**INFORME DE HITO DE CONTROL**  
**N° 28674-2023-CG/GRTA-SCC**

**“ELABORACIÓN Y APROBACIÓN DEL EXPEDIENTE TÉCNICO, EJECUCIÓN, SUPERVISIÓN, RECEPCIÓN Y LIQUIDACIÓN DEL CONTRATO DEL SALDO DE LA OBRA: MEJORAMIENTO DE LOS SERVICIOS DE SALUD DEL HOSPITAL HIPÓLITO UNANUE DE TACNA, DISTRITO DE TACNA, PROVINCIA DE TACNA, REGIÓN TACNA”**

**HITO DE CONTROL N° 3 - ELABORACIÓN Y APROBACIÓN DEL EXPEDIENTE TÉCNICO DEL SALDO DE LA OBRA - COMPONENTE 02 DE EQUIPAMIENTO: EQUIPOS E INFRAESTRUCTURA PARA AMBIENTES PRESTACIONALES Y COMPLEMENTARIOS**

**TACNA, 17 DE NOVIEMBRE DE 2023**

**Imagen n.º 1**  
**Ambiente de Recepción de unidades de sangre y hemocomponentes**

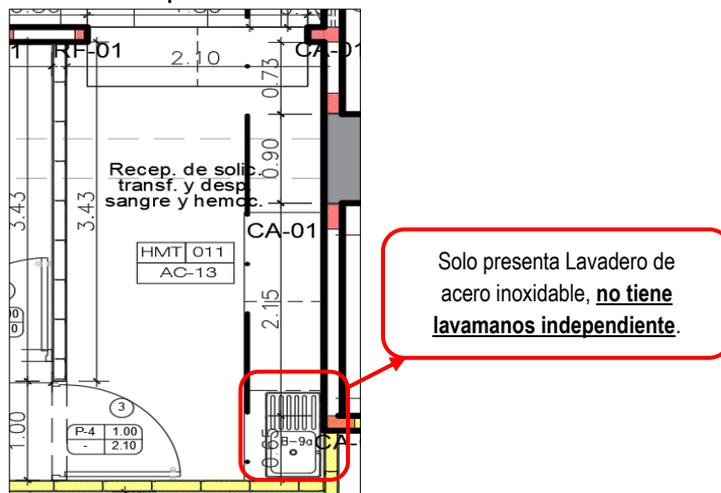
1. Recepción de Unidades de Sangre y Hemocomponentes<sup>4</sup>. (ver imagen n.º 1)

UPSS Centro de Hemoterapia y banco de sangre		
Ambientes prestacionales	NTS 110-MINSA/DGIEM-V.01	Comentario de la comisión
Recepción de Unidades de Sangre y Hemocomponentes	"(...) Contará con un lavadero de acero inoxidable con escurridor empotrado al mueble con grifería modelo cuello de ganso, así como un <b>lavamanos independiente con dispensador de gel antibacterial</b> ". (El resaltado es nuestro)	De la revisión del plano A-S1-11 "Plano de distribución Semisótano Sector 1" se constató que el ambiente no cuenta con lavamanos independiente con dispensador de gel antibacterial
Recepción de solicitudes transfusionales y despacho de unidades de sangre y hemocomponentes	"(...) Contará con un lavadero de acero inoxidable con escurridor empotrado al mueble con grifería modelo cuello de ganso, así como de un <b>lavamanos independiente con dispensador de gel antibacterial</b> ". (El resaltado es nuestro)	De la revisión del plano A-S1-11 "Plano de distribución Semisótano Sector 1" se constató que el ambiente no cuenta con lavamanos independiente con dispensador de gel antibacterial

Contará con un lavadero de acero inoxidable con escurridor empotrado al mueble con grifería modelo cuello de ganso, así como de **un lavamanos independiente con dispensador de gel antibacterial.**

**Imagen n.º 2**  
**Ambiente de recepción de solicitudes transfusionales y despacho de unidades de sangre y Hemocomponentes**

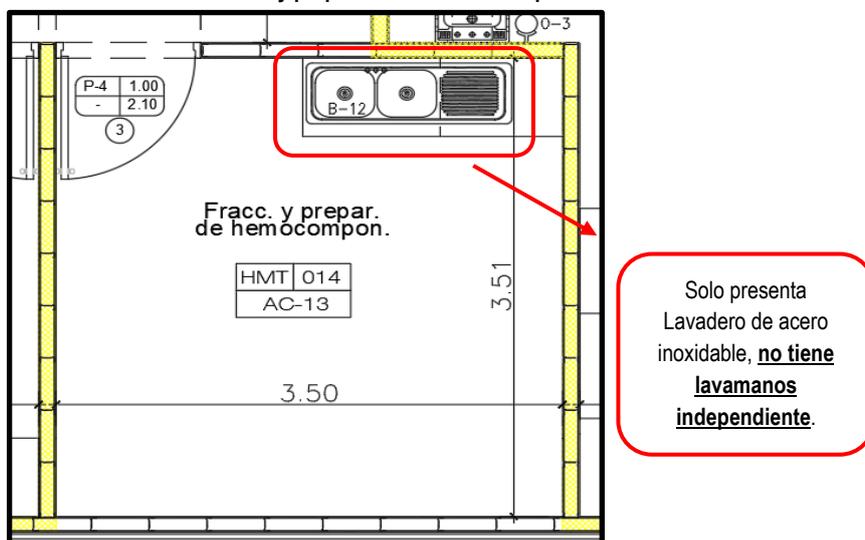
2. Recepción de solicitudes transfusionales y despacho de unidades de sangre y Hemocomponentes. (ver imagen n.º 2)
3. Fraccionamiento y preparación de Hemocomponentes. (ver imagen n.º 3)

Contará con un lavadero de acero inoxidable con escurridor empotrado al mueble con grifería modelo cuello de ganso, así como de **un lavamanos independiente con dispensador de gel antibacterial.**

**Imagen n.º 4**  
**Sala de observación aislados de la UPSS Emergencia**

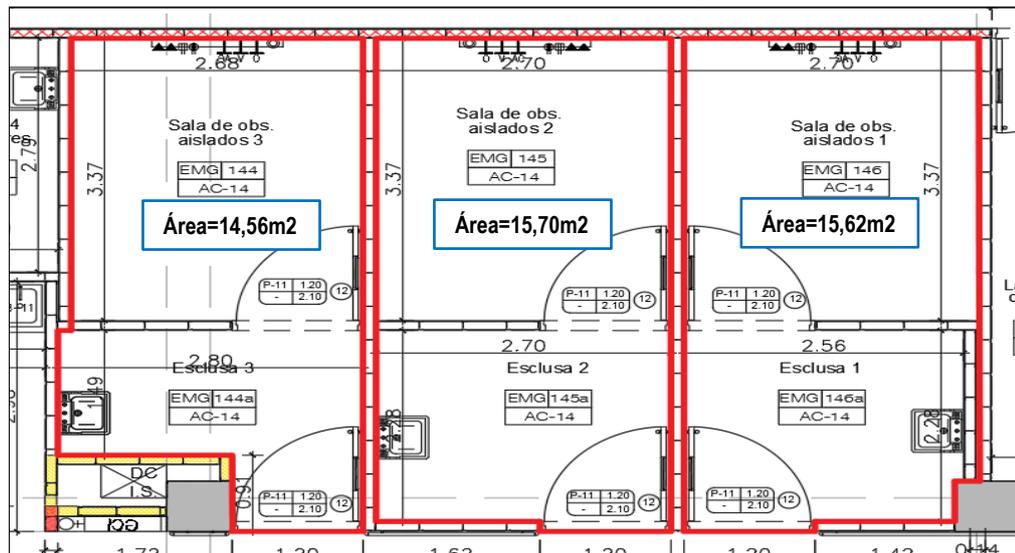
De la revisión selectiva del plano A-S1-14 "Plano de distribución Primer Nivel Sector 1" del expediente técnico del saldo de obra, se advierte que el ambiente de sala de observación de aislados de la UPSS Emergencia tiene un área mínima de 14,56m<sup>2</sup>; sin embargo, la norma técnica de salud NTS n.º 119-MINSA/DGIEM-V.01 establece para ese ambiente un área mínima de 18,00m<sup>2</sup>.

En ese sentido, se advierte un déficit de 3,44m<sup>2</sup> para el ambiente de sala de observación de aislados 3 de la UPSS Emergencia, tal como se muestra a continuación:

Prestaciones de la cartera de servicios de salud	Código de ambiente	Denominación	Área de las salas de observación de aislados N°s 1, 2 y 3 según expediente técnico saldo de obra (m <sup>2</sup> )	Área mínima según NTS 119-MINSA/DGIEM-V.01 (m <sup>2</sup> )	Comentarios de la comisión
(...)					
Atención en Sala de Observación de Emergencia.	EMG4d	Sala de Observación Aislados	N° 1= 15,62	18,00	Se advierte un déficit máximo de 3,44m <sup>2</sup> con relación a lo indicado en la NTS n.º 119-MINSA/DGIEM-V.01
			N° 2= 15,70		
			N° 3= 14,56

En el caso de la sala de observación para aislamiento de pacientes este deberá tener capacidad para una sola cama. Asimismo, dispondrá de una exclusiva de 6 m<sup>2</sup>, que incluya el área de trabajo de enfermería y lavamanos. **(el resaltado es nuestro)**

<b>AMBIENTES PRESTACIONALES</b>			
<b>PRESTACIONES DE LA CARTERA DE SERVICIOS DE SALUD</b>	<b>CODIGO DE AMBIENTE</b>	<b>AMBIENTE</b>	<b>AREA MÍNIMA (m<sup>2</sup>)</b>
(...)			
<b>Atención de Sala de Observación de Emergencia</b>	EMG4d	Sala de Observación Aislados	18.00
(...)

**Imagen n.º 5**

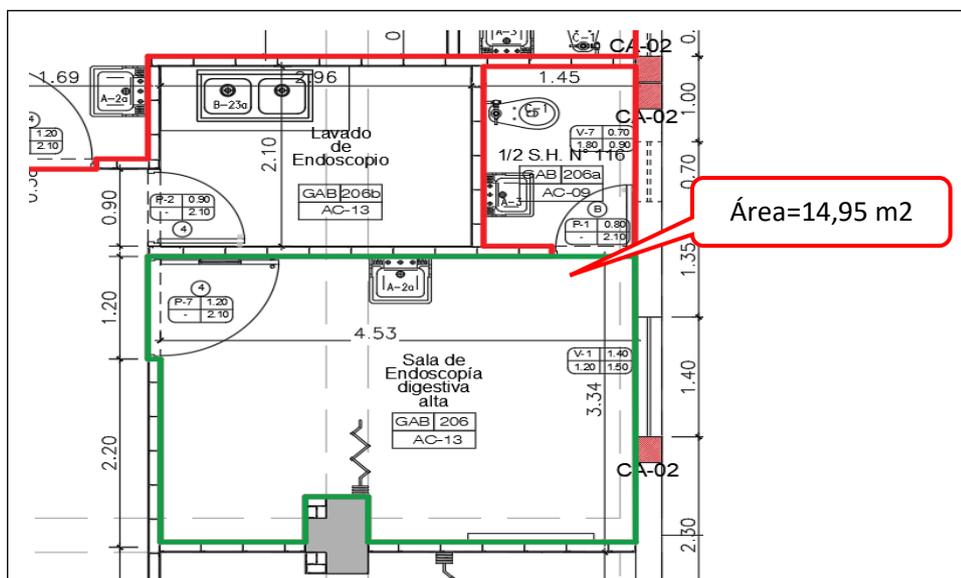
De la revisión selectiva del plano A-S1-24 "Plano de distribución Segundo nivel Sector 1" del expediente técnico del saldo de obra, se advierte que el ambiente de sala de endoscopia digestiva alta de la UPSS Consulta externa tiene un área de 14,95m<sup>2</sup>; sin embargo, la norma técnica de salud NTS n.º 119-MINSA/DGIEM-V.01 establece para ese ambiente un área mínima de 20,00m<sup>2</sup>.

En ese sentido, se advierte un déficit de 5,05m<sup>2</sup> para el ambiente de sala de endoscopia digestiva alta de la UPSS Consulta externa, tal como se muestra a continuación:

**Imagen n.º 6**  
**Ambiente de Terapia de Medios Físicos**

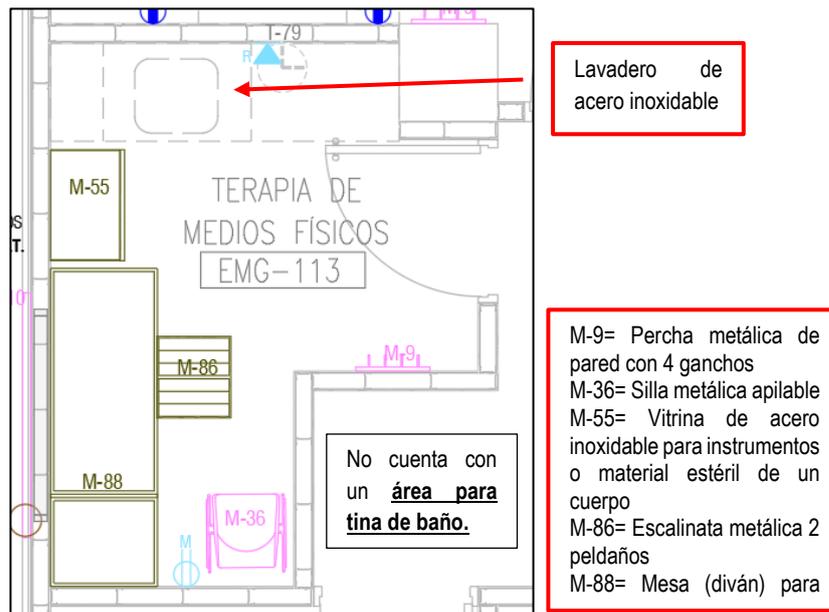
De la revisión selectiva del Plano EQ -S1-PG-09 “Distribución de equipamiento sector 1” del expediente técnico del saldo de obra, se advierte que el ambiente de Terapia de medios físicos de la UPSS Emergencia **no dispone de un área para tina de baño**, espacio donde se realiza el tratamiento de cuadros febriles a través de medios físicos principalmente a pacientes pediátricos, el cual contribuye a la estabilización de la temperatura que puede requerir “bañar” al paciente, ello para evitar cuadros convulsivos entre otras complicaciones, tal como se muestra a continuación:
